Problème de fermeture de porte suite à une mauvaise position du boîtier interrupteur

Modèles :	Modell	à partir de l'Index	Version
	KTS 14../15../17..	26A	Toutes les versions
	KTS 1412	24D	300
	KTS 1404	24A	088
	KTP 1430	20	Toutes les versions
	KTP 1434	20A	Toutes les versions
	CT 2001	21	Toutes les versions
	CT(a) 2031/2421/2821	20	Toutes les versions
	CU 2221/2721/3021	20	Toutes les versions
	CUN 3021	20	Toutes les versions
	K 2724/2320	20	Toutes les versions

Jusqu'au numéro d'appareil 41.219.838.8

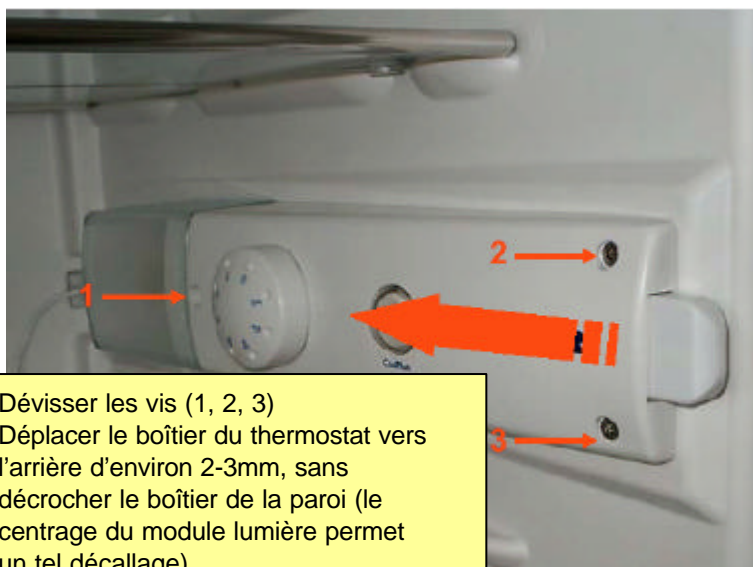
Problème : La porte du réfrigérateur se rouvre après fermeture parce que la fixation de l'interrupteur de porte ne se rétracte pas ou se coince contre la paroi de la cuve

Origine : Le boîtier du thermostat n'a pas été correctement posé.

Solution : Le boîtier du thermostat doit être repoussé d'environ 2 à 3mm (vers l'intérieur), afin que la distance au niveau de la paroi s'élève à 23,5mm/24mm.

Indication : Après la réparation, vérifier si la visserie est endommagée ou si elle peut être déplacé.

Les vis ne doivent pas être serrées au maximum !

- Dévisser les vis (1, 2, 3)
- Déplacer le boîtier du thermostat vers l'arrière d'environ 2-3mm, sans décrocher le boîtier de la paroi (le centrage du module lumière permet un tel décalage)
- Revisser les vis (1, 2, 3) dans leur nouvelle position
